COMENTARIOS DE ETESA A LA PROPUESTA DEL CÓDIGO DE REDES FOTOVOLTAICO Resolución AN No. 6795-Elec de 12 de noviembre de 2013

Gráfico 1. Análisis Simulativos

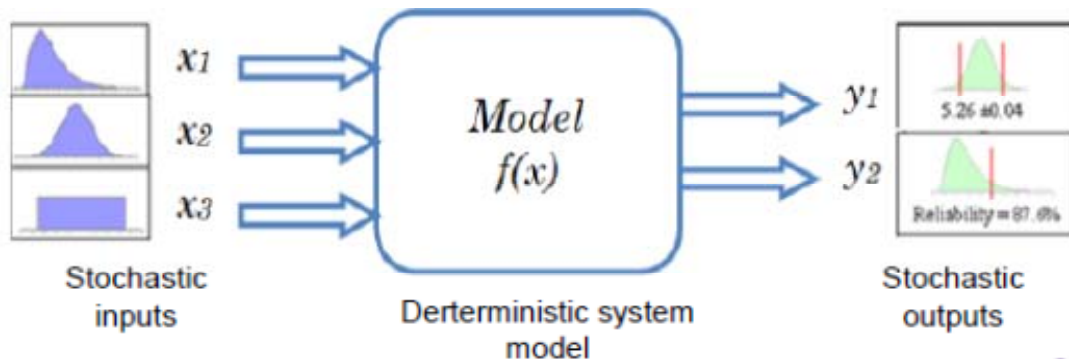
Se sugiere se considere ampliar el alcance de los estudios, para lo cual se sugiere incluir el efecto de múltiples variaciones en entradas (escenarios) de un sistema eléctrico de potencia. Para lo cual se muestra el siguiente gráfico.

Como se puede observar del gráfico, se han establecido las entradas que incorporan el comportamiento estadístico de las mismas (uso de las funciones de distribución de probabilidad), y que al ser simuladas en el modelo del sistema de forma determinística, generan salidas que luego se pueden analizar para determinar los valores esperados acumulados de las distintas salidas hasta el cumplimiento de un determinado criterio de convergencia. Considerar que se puede determinar las funciones de distribución de probabilidad de las salidas como se muestra en el gráfico y prever el impacto en el sistema eléctrico de potencia.

Las ventajas que se obtienen de este tipo de análisis es que los resultados son más acertados ya que no se hacen aproximaciones asumiendo soluciones únicas. La desventaja será que el costo computacional producto de la cantidad de simulaciones requeridas, y la necesidad de asumir para las entradas (producción y consumo de energía eléctrica) una determinada función de distribución de probabilidad.
